विषय:- प्रधानमंत्री ग्राम सड़क योजना के अन्तर्गत जनपद पौड़ी गढ़वाल में मस्टखाल से सीलाडांडा मोटर मार्ग के नव निर्माण हेतु (5.450 कि०मी०) हेतु 2.275 है० वनभूमि ऑनलाईन प्रस्ताव सं० (FP/UK/ROAD/11139/2015)

विषय:- प्रधानमंत्री ग्राम सड़क योजना के अन्तर्गत जनपद पौड़ी गढ़वाल में मस्टखाल से सीलाडांडा मार्ग के नवीनीकरण हेतु (5.450 कि०मी०) हेतु 2.275 है० वन भूमि का ग्राम्य विकास विभाग को प्रत्यावर्तन प्रकरण में लगी आपत्तियों के निराकरण के सम्बन्ध में।

Name Of Work :	T02 ODR Mastkhal to Siladanda Motor Road, Stage-II
PACKAGE NO. :	UT -08-02/XVII

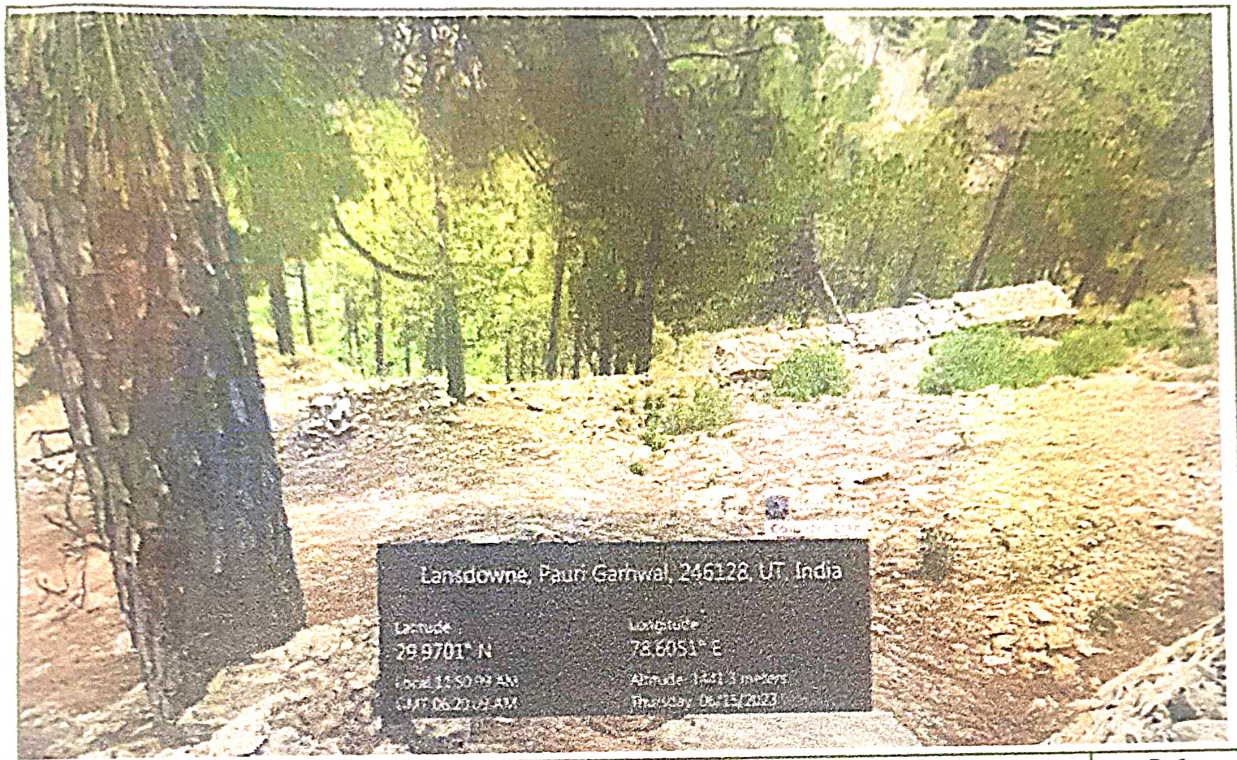
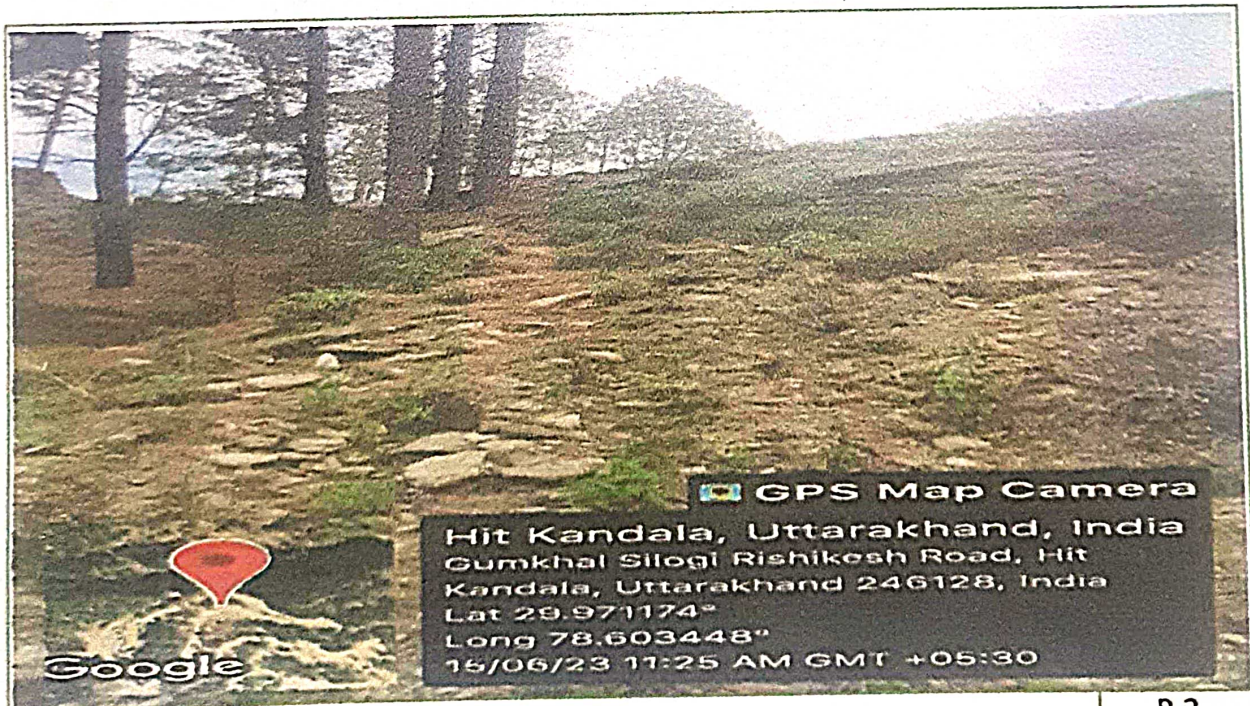
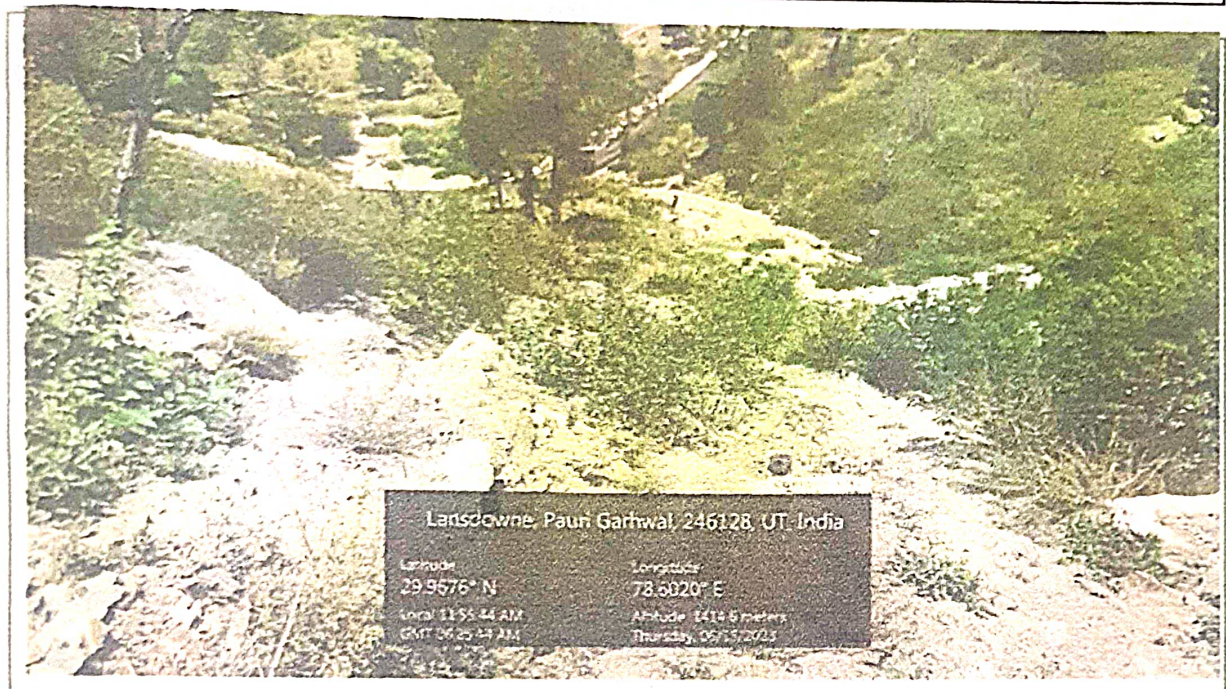
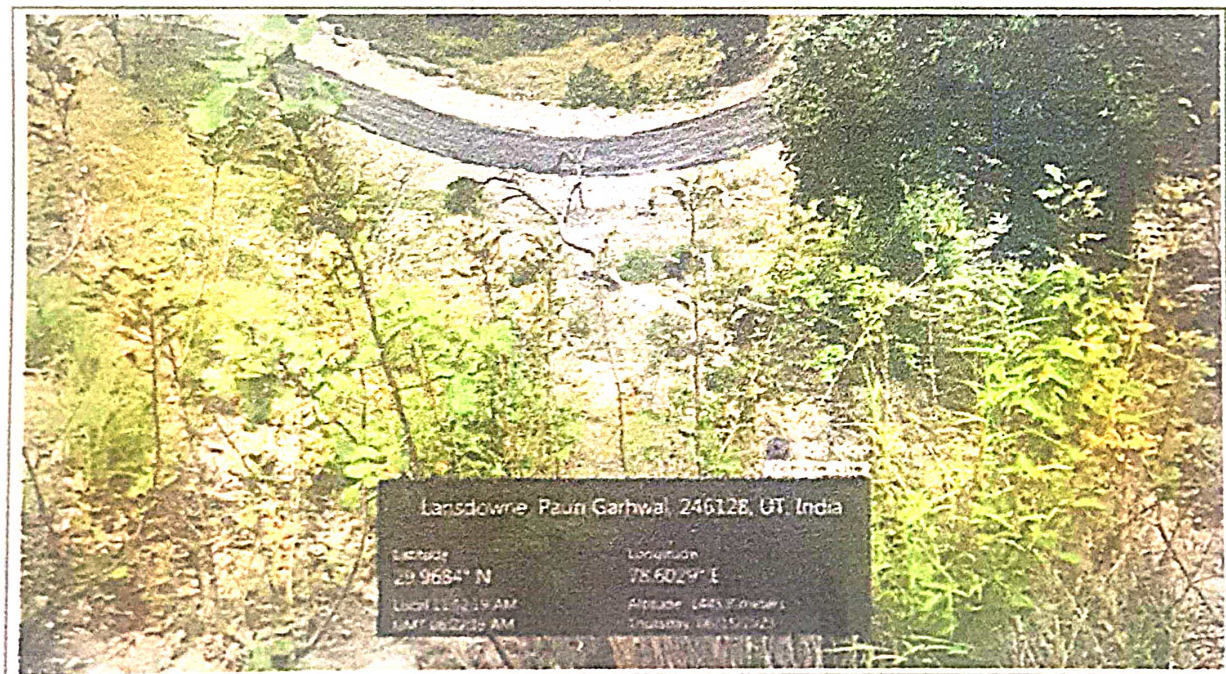
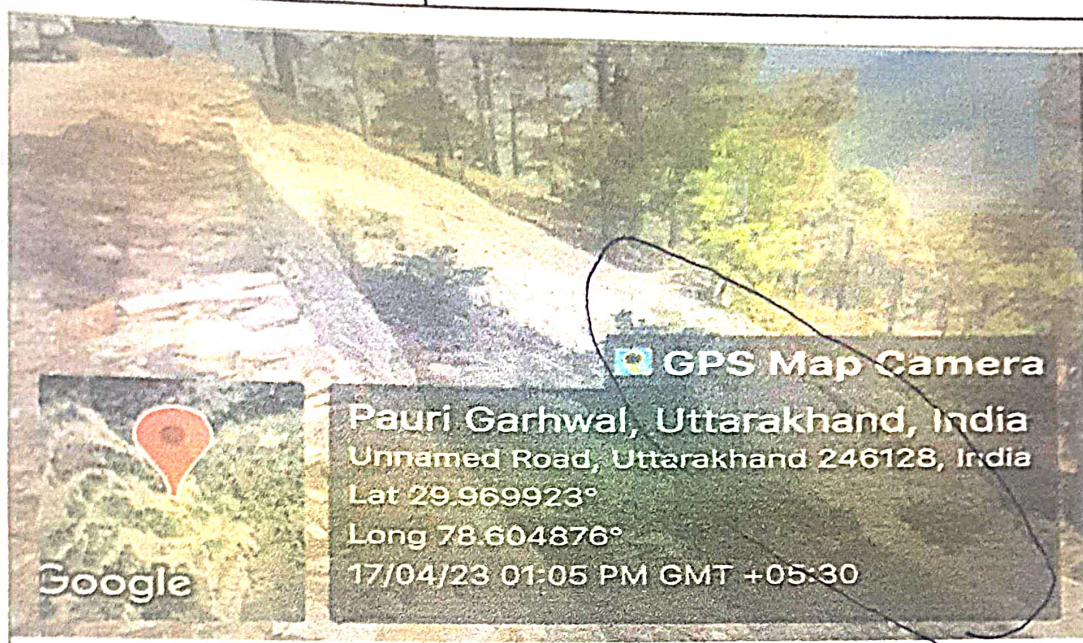
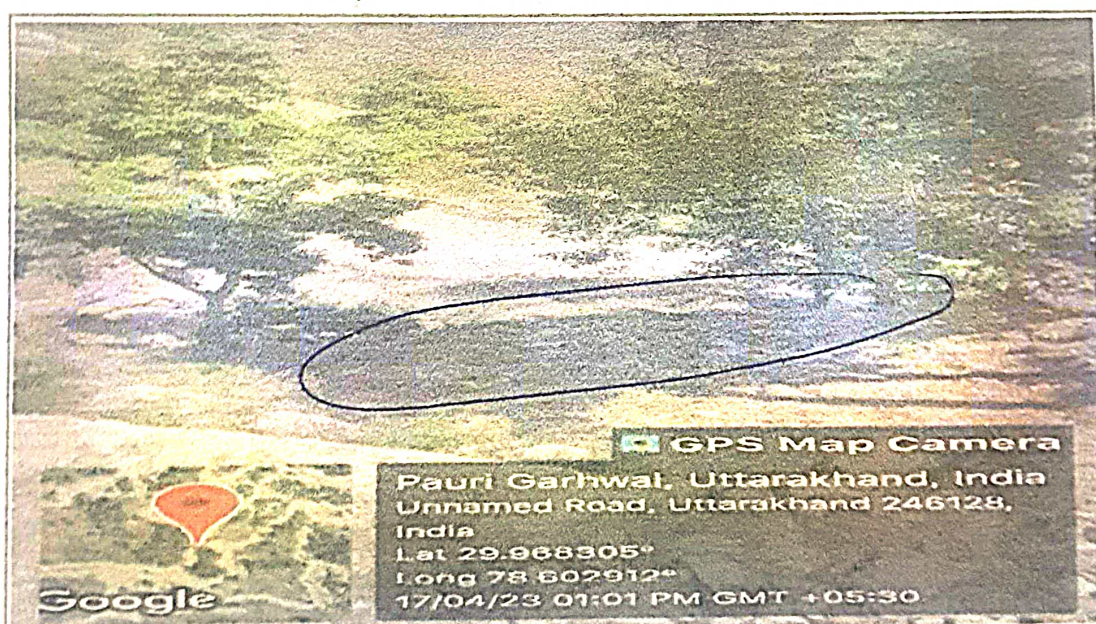
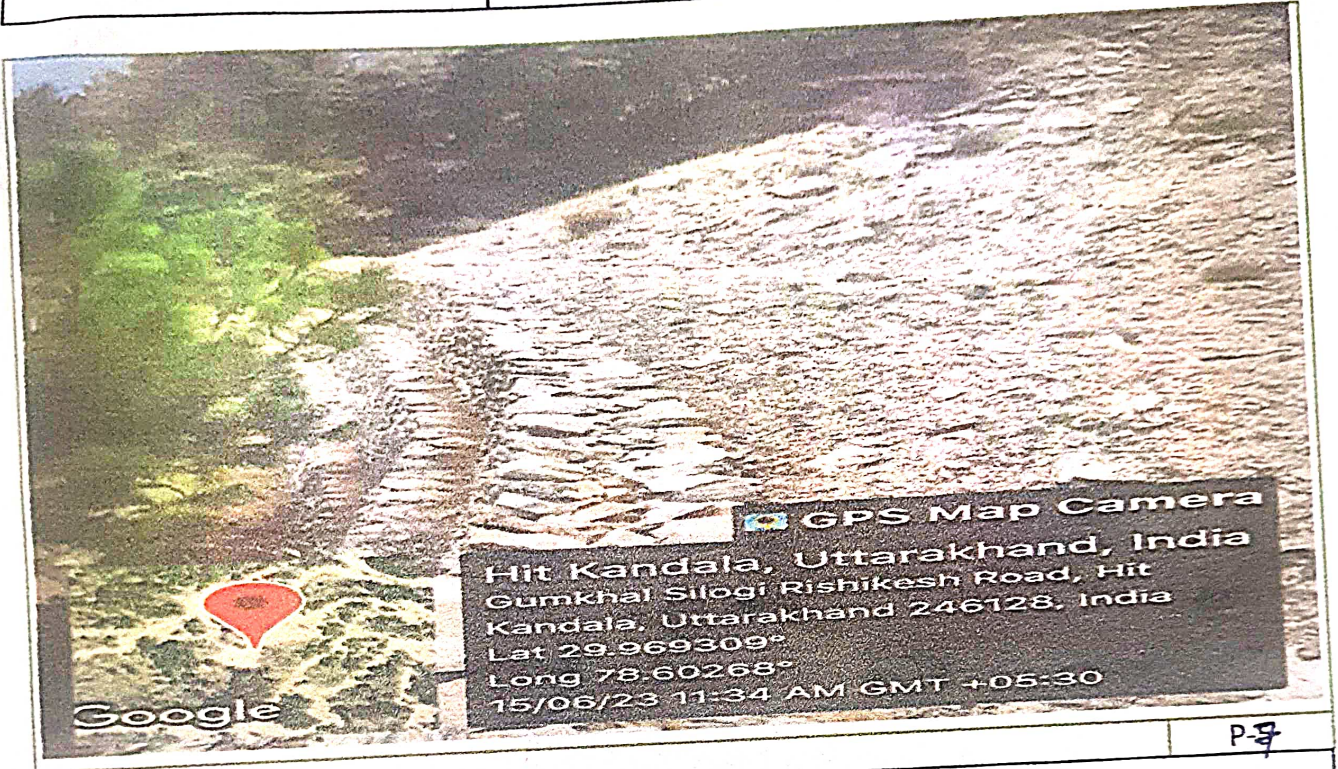
क्र० सं०	आपत्ति	निस्तारण
1	The area under violation is required to be assessed and detailed report of DFO along with all the details is requested to be submitted	भारत सरकार द्वारा ऑनलाईन आयोजित FRCM की बैठक एवं पत्र सं० 08बी०/यू०सी०पी०/06/15/2019/एफ०सी०/974 दिनांक 11.10.2022 के द्वारा दिये गये निर्देशों के अनुपालन में याचक विभाग (पी०एम०जी०एस०वाई०) एवं वन विभाग के अधिकारियों के द्वारा दिनांक 13.02.2023 को चैलूसैण रेंज के अन्तर्गत प्रधानमंत्री ग्राम सड़क योजना के तहत भूमि हस्तान्तरण प्रस्ताव में निहित मस्टखाल से सीलाडांडा मोटर मार्ग क्षेत्र का संयुक्त निरीक्षण किया गया था। (निरीक्षण आख्या संलग्न) संयुक्त निरीक्षण के दौरान वन विभाग की ओर से श्री दिनकर तेवाडी प्रभागीय वनाधिकारी, श्री इन्द्रमोहन कोठारी वन क्षेत्राधिकारी चैलूसैण रेंज, श्री उमेश सिंह वन दरोगा एवं प्रस्तावक विभाग की ओर से श्री सुधीर कुमार ममगाई अधिशाली अभियन्ता, श्री योगेन्द्र सिंह सहायक अभियन्ता एवं श्री राम सिंह अपर सहायक अभियन्ता आदि अधिकारी एवं कर्मचारी उपस्थित थे। संयुक्त निरीक्षण का मुख्य उद्देश्य डम्पिंग जोन एवं डम्पिंग जोन से बाहर दोषपूर्ण रूप से मलवा निस्तारण एवं पर्यावरण को पहुँची क्षतियों का निरीक्षण करना था। निरीक्षण के दौरान पाया गया था कि प्रस्तावक विभाग द्वारा स्वीकृत समरेखण पर ही मोटर मार्ग का निर्माण किया गया है तथा उक्त मोटर मार्ग पर हिल साइड कटिंग का कार्य 2 वर्ष पूर्व ही पूर्ण कर लिया गया है तथा विभाग द्वारा उक्त मोटर मार्ग पर 06 डम्पिंग जोन बनाये गये हैं (संलग्न फोटोग्राफ)। तत्समय 02 डम्पिंग जोन में अत्यधिक मलवा आने से वर्षाकाल में

क्षतिग्रस्त हो गया था। जिसकी मरम्मत विभाग द्वारा करा दी गयी है (सलंगन फोटोग्राफ)। चूंकि मोटर मार्ग पर स्टेज-1/कटिंग का कार्य दो वर्ष पूर्व पूर्ण हो चुका है, इसलिए अधिकांश डाम्पिंग जोन में/साइट पर मलवा Stabilized हो चुका है, जिससे वर्तमान में डाम्पिंग जोन के wire crate/wall satellite imagery से स्पष्ट नहीं दिख रहे, परन्तु संयुक्त निरीक्षण के दौरान डाम्पिंग जोन स्पष्ट प्रतीत हुए थे। तथा जिन स्थानों पर मलवा डाम्पिंग जोन से बाहर गया था उसे भी यथा सम्भव डाम्पिंग जोन में पुनः डलवाया गया है।
2	The information regarding the action taken by the forest department under the IFA 1927 is also required to be submitted	संयुक्त निरीक्षण दिनांक 13.02.2023 के दौरान पाया गया कि निर्माण एजेन्सी द्वारा किसी भी प्रकार की वन सम्पदा को क्षति नहीं पहुँचायी गयी है और न ही वन अधिनियम 1927/1980 के निहित प्राविधानों का उल्लंघन किया गया है।
